PREFEITURA MUNICIPAL DE BALNEÁRIO CAMBORIÚ – PMBC  
SECRETARIA DE PLANEJAMENTO E GESTÃO ORÇAMENTÁRIA  
COMISSÃO ESPECIAL DE ANÁLISE DE ESTUDO DE IMPACTO DE  
VIZINHANÇA – CEIV

RESPOSTA AO PARECER Nº 010/2025 – CEIV – SEGUNDA ANÁLISE  
PROCESSO ADMINISTRATIVO Nº 76.474/2024 (1DOC) – CENTRAL  
TOWER

Figura 125.1: Veículos autopropelidos elétricos de locação. Fonte: Alameda Engenharia (2025).

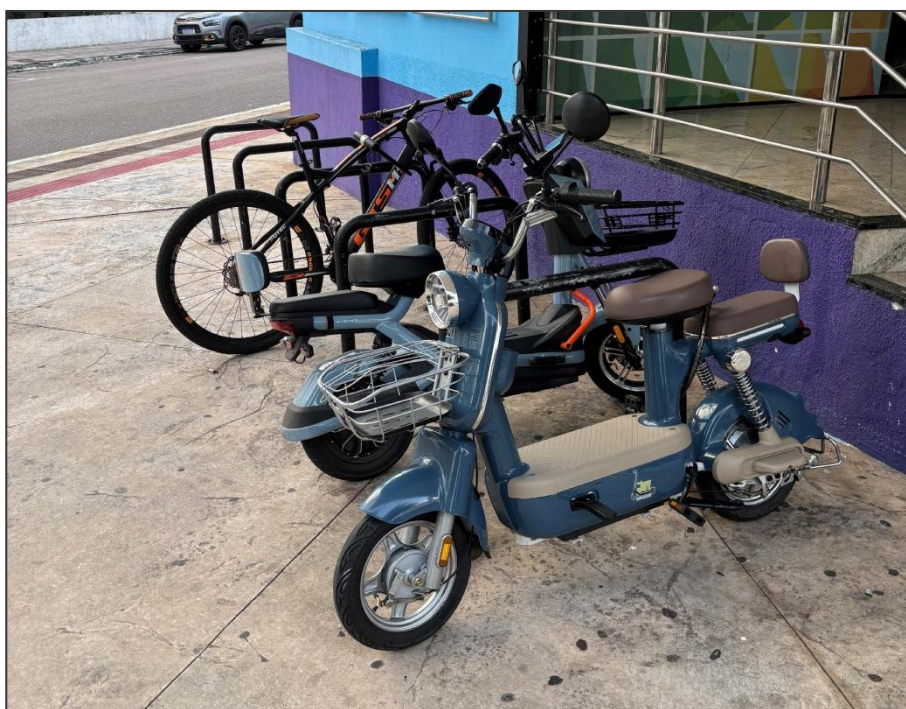
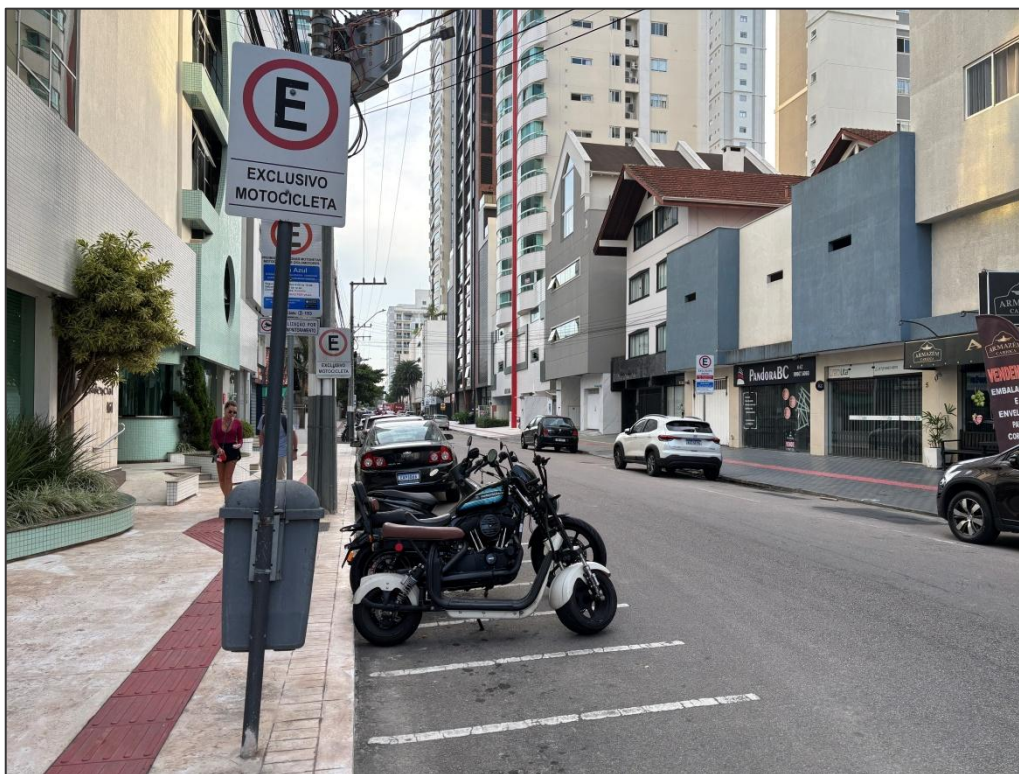
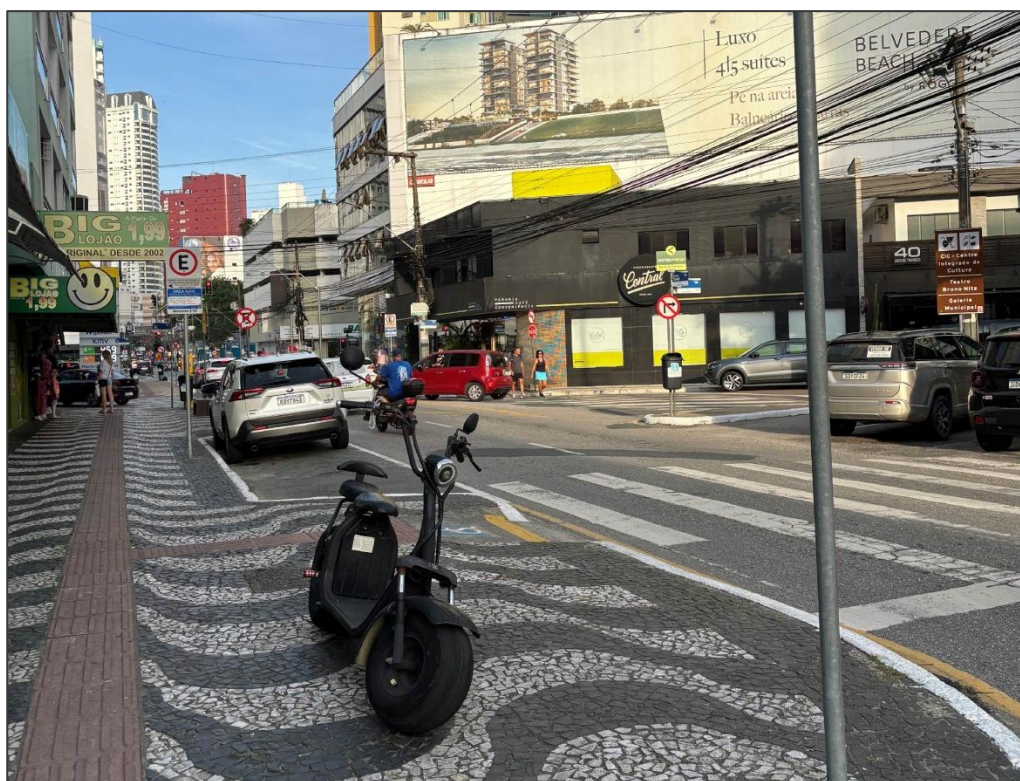
13.7. Com relação ao item “3.6.1.4.5 Estrutura Ciclovias”:

b) Foi acrescentado um subcapítulo sobre a “Micromobilidade”, detalhando a legislação municipal sobre o tema e verificado o ordenamento no estacionamento desses equipamentos.

As figuras 125.1 a 125.4 retratam pontos de acúmulo de veículos elétricos em alguns casos ordenadamente, em outros pontos utilizando espaços destinados originalmente a motocicletas e ainda, pontos de “estacionamento” desordenado.

Em geral, percebe-se uma tendência de utilização dos paraciclos ou vagas para motocicletas no caso de veículos de maior porte, sem grande desordem no entorno do empreendimento.
